TERITORIJOS PRIE JERUZALĖS TVENKINIO IR VERKIŲ DVARO SODYBOS (U.K. 756) TARP JERUZALĖS, MOKSLININKŲ, MYKOLO MARCINKEVIČIAUS IR BALTUPIO GATVIŲ VILNIUJE, TVARKYMO PROJEKTINIAI PASIŪLYMAI

**TERITORIJOS PRIE JERUZALĖS TVENKINIO TARP JERUZALĖS, MOKSLININKŲ, MYKOLO MARCINKEVIČIAUS IR
BALTUPIO GATVIŲ TVARKYMO PROJEKTINIŲ PASIŪLYMŲ
DOKUMENTŲ ŽINIARAŠTIS**

PROJEKTINIŲ PASIŪLYMŲ VIEŠAS SVARSTYMAS

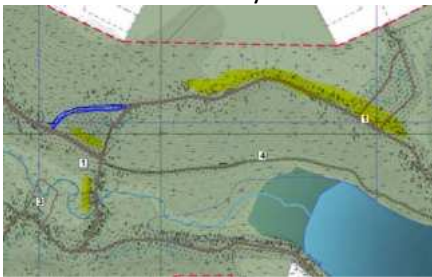
Eugenija 2020-04-15	3.	Rašau norėdama atkreipti į keletą dalykų numatomame projekte dėl teritorijos prie Jeruzalės tvenkinio tvarkymo (projekto nr. VP.18-195). 1. Norėčiau paprašyti įrengti apšvietimą šiaurinėje vaikų žaidimų aikštelėje, kadangi numatoma vieta yra slėnyje tarp medžių ir papildomas apšvietimas tikrai reikalingas. Be to, ir senjorų aikštelė nėra apšviesta – ar tikrai negalima paskirti bent vieną papildomą stulpą tam? Kad ir su kokiomis nors saulės baterijomis? 2. projekte nemačiau, kur yra planuojamos šiukšlių dėžės? Gyvenu M.Marcinkevičiaus gatvėje, dažnai einu pasivaikščioti į šį mišką ir akivaizdžiai matau, kad didelė problema su šiukšlių dėžėmis – vienintelė yra prie tiltuko per upelį, tačiau jos tikrai per mažai (arba per retai valoma), nes ir vėjas išnešioja šiukšles po upelį, ir užsipildo greitai. Teritorijoje	• Pasiūlymas priimtas ir apšvietimas bus įrengtas šiaurinėje aikštelės dalyje bei treniruoklių aikštelėje. • Šiukšlių dėžės projektuojamos prie vaikų žaidimo ir sporto aikštelių bei pagrindinėse takų susikirtimo vietose, tačiau vietos bus tikslinamos techninio projekto rengimo stadijoje. • Suoliukai projektuojami vaikų žaidimo ir sporto aikštelėse bei prie pagrindinių takų kas 100-200 m, tačiau konkrečios vietos bus tikslinamos techninio projekto rengimo stadijoje. • Teritorija yra išraiškinga savo reljefu, stačiais šlaitais, todėl ne visur galima užtikrinti sklandų ir saugų lankytojų praeinamumą. Projektuojant pėsčiųjų takus maksimalus nuolydis turi būti 5 % . Pritaikius šį normatyvą šioje atkarpoje, turėtume serpantiniais išvagotą šlaitą bei stipriai pažeistą reljefą ir miško paklotę. Todėl šio sprendimo minimoje teritorijoje buvo atsisakyta.

mėgsta ir paaugliai rinktis, kažką užkandžiauti, tikrai reikia pakankamo kiekio ar bent dydžio šiukšliadėžių. 3. Prašau įrengti suoliukus ne tik pietinėje tvenkinio pusėje, kuriai skiriamas didžiausias dėmesys, bet ir šiaurinėje. Tiek prie numatomo didžiojo tako, tiek prie upelio, ir, svarbiausia, gal būtų galima įrengti viršuje ant šlaito, kur atsiveria vaizdas į tvenkinį? Ten yra dvi tokios gražios atodangos (galimas suoliukų vietas pažymėjau geltonai). Be to, mėlynai pažymėjau tako atkarpą, kuri naudojama einant su vežimėliu, nes laiptais užsinešti per daug vargo, tai būtų gerai, kad ir ji būtų bent minimaliai sutvarkyta.  4. Kaip suprantu, dabar didžiausias dėmesys skiriamas tvenkiniui ir takams, aikštelėms. O kaip dėl gyvūnijos? Kas bus su bebrais sutvarkius tvenkinį? Ar neplanuojama kažko dėl paukščių ar kitų gyvūnų? Tikrai džiugu, kad pagaliau bus tvarkoma teritorija ir, tikiuosi, tam kažkokių trukdžių nebeatsiras. Gal jau yra aišku, kada bus pradėti darbai?	• Bebro reikšmė gamtai yra milžiniška. Gamtoje viskas nuolat sensta: ežerai pamažu virsta pelkėmis, pelkės krūmynais, o šiuos pakeičia miškas. Viskas taip ir būtų buvę, jei nebūtų bebrų. Neveltui šiuos žvėrelius mokslininkai vadina „ekosistemos trikdytojais“, t.y. bebrai neleidžia gamtai „pasenti“, nuolat ir nuolat verčia ją atsinaujinti. Jei ne bebrų veikla, kažį ar mes iki šiol turėtume tiek daug ežerų ir aukštapelkių. Ten kur atkeliauja bebrai, atkeliauja ir gyvybė: jų tvenkiniuose įsiveisia žuvys, varliagyviai bei jais besimaitinantys paukščiai ir kiti gyvūnai. Tarp jų ir ūdros. Ūdros, kaip ir bebrai, taip pat Lietuvoje buvo išnaikintos dėl kailiukų ir vargu ar ūdros, kurios iki šiol yra Raudonojoje knygoje, būtų taip išplitusios, jei nebūtume atkūrę bebrų populiacijos. • Esamą bioįvairovę šioje teritorijoje siekiama maksimaliai išsaugoti ir jai nepakenkti. Šiaurinėje tvenkinio užpelkėjusioje dalyje nendrių plotai gali būti valomi fragmentiškai, bet ne pilnai, taip pagerinant (vandens paukščiams) ir išsaugant (nendrynų žvirbliams) perėjimo sąlygas. Prie vandens telkinio paliekamos seklios zonos, siekiant išsaugoti ir sudaryti palankias sąlygas varliagyviams.

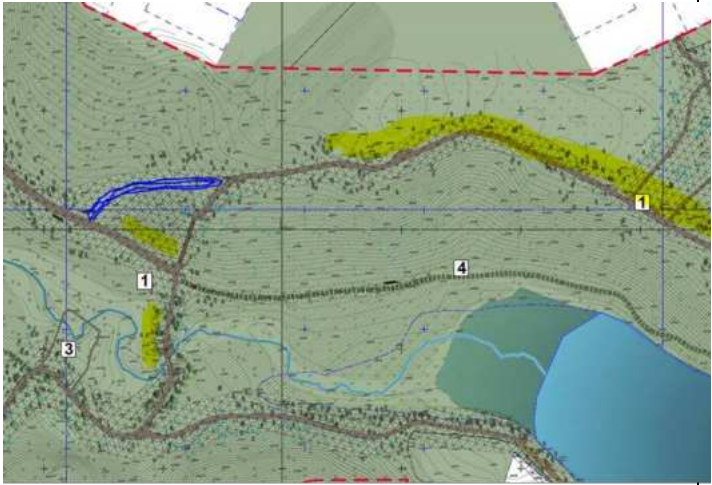
3.	Rašau norėdama atkreipti į keletą dalykų numatomame projekte dėl teritorijos prie Jeruzalės tvenkinio tvarkymo (projekto nr. VP.18-195). Visų pirma, norėčiau paprašyti įrengti apšvietimą šiaurinėje vaikų žaidimų aikštelėje, kadangi numatoma vieta yra slėnyje tarp medžių ir papildomas apšvietimas	- Pasiūlymas priimtas ir apšvietimas bus įrengtas šiaurinėje aikštelės dalyje bei treniruoklių aikštelėje. - Šiukšlių dėžės projektuojamos prie vaikų žaidimo ir sporto aikštelių bei pagrindinėse takų susikirtimo vietose,

tikrai reikalingas. Be to, ir senjorų aikštelė nėra apšviesta – ar tikrai negalima paskirti bent vieną papildomą stulpą tam? Kad ir su kokiomis nors saulės baterijomis? Antra, projekte nemačiau, kur yra planuojamos šiukšlių dėžės? Gyvenu M.Marcinkevičiaus gatvėje, dažnai einu pasivaikščioti į šį mišką ir akivaizdžiai matau, kad didelė problema su šiukšlių dėžėmis – vienintelė yra prie tiltuko per upelį, tačiau jos tikrai per mažai (arba per retai valoma), nes ir vėjas išnešioja šiukšles po upelį, ir užsipildo greitai. Teritorijoje mėgsta ir paaugliai rinktis, kažką užkandžiauti, tikrai reikia pakankamo kiekio ar bent dydžio šiukšliadėžių. Trečia, prašau įrengti suoliukus ne tik pietinėje tvenkinio pusėje, kuriai skiriamas didžiausias dėmesys, bet ir šiaurinėje. Tiek prie numatomo didžiojo tako, tiek prie upelio, ir, svarbiausia, gal būtų galima įrengti viršuje ant šlaito, kur atsiveria vaizdas į tvenkinį? Ten yra dvi tokios gražios atodangos (galimas suoliukų vietas pažymėjau geltonai). Be to, mėlynai pažymėjau tako atkarpą, kuri naudojama einant su vežimėliu, nes laiptais užsinešti per daug vargo, tai būtų gerai, kad ir ji būtų bent minimaliai sutvarkyta.  Kaip suprantu, dabar didžiausias dėmesys skiriamas tvenkiniui ir takams, aikštelėms. O kaip dėl gyvūnijos? Kas bus su bebrais sutvarkius tvenkinį? Ar neplanuojama kažko dėl paukščių ar kitų gyvūnų? Tikrai džiugu, kad pagaliau bus tvarkoma teritorija ir, tikiuosi, tam kažkokių trukdžių nebeatsiras. Gal jau yra aišku, kada bus pradėti darbai?	tačiau vietos bus tikslinamos techninio projekto rengimo stadijoje. • Suoliukai projektuojami vaikų žaidimo ir sporto aikštelėse bei prie pagrindinių takų kas 100-200 m, tačiau konkrečios vietos bus tikslinamos techninio projekto rengimo stadijoje. • Teritorija yra išraiškinga savo reljefu, stačiais šlaitais, todėl ne visur galima užtikrinti sklandų ir saugų lankytųjų praeinamumą. Projektuojant pėsčiųjų takus maksimalus nuolydis turi būti 5 %. Pritaikius šį normatyvą šioje atkarpoje, turėtume serpantinais išvagotą šlaitą bei stipriai pažeistą reljefą ir miško paklotę. Todėl šio sprendimo minimoje teritorijoje buvo atsisakyta. • Bebro reikšmė gamtai yra milžiniška. Gamtoje viskas nuolat sensta: ežerai pamažu virsta pelkėmis, pelkės krūmynais, o šiuos pakeičia miškas. Viskas taip ir būtų buvę, jei nebūtų bebrų. Neveltui šiuos žvėrelius mokslininkai vadina „ekosistemos trikdytojais“, t.y. bebrai neleidžia gamtai „pasenti“, nuolat ir nuolat verčia ją atsinaujinti. Jei ne bebrų veikla, kažį ar mes iki šiol turėtume tiek daug ežerų ir aukštapelkių. Ten kur atkeliauja bebrai, atkeliauja ir gyvybė: jų tvenkiniuose įsiveisia žuvys, varliagyviai bei jais besimaitinantys paukščiai ir kiti gyvūnai. Tarp jų ir ūdros. Ūdros, kaip ir bebrai, taip pat Lietuvoje buvo išnaikintos dėl kailiukų ir vargu ar ūdros, kurios iki šiol yra Raudonojoje knygoje, būtų taip išplitusios, jei nebūtume atkūrę bebrų populiacijos. • Esamą bioįvairovę šioje teritorijoje siekiama maksimaliai išsaugoti ir jai nepakenkti. Šiaurinėje tvenkinio užpelkėjusioje dalyje nendrių plotai gali būti valomi fragmentiškai, bet ne pilnai, taip pagerinant (vandens paukščiams) ir išsaugant (nendrynų žvirbliams) perėjimo sąlygas. Prie vandens telkinio paliekamos seklios zonos, siekiant išsaugoti ir sudaryti palankias sąlygas varliagyviams.
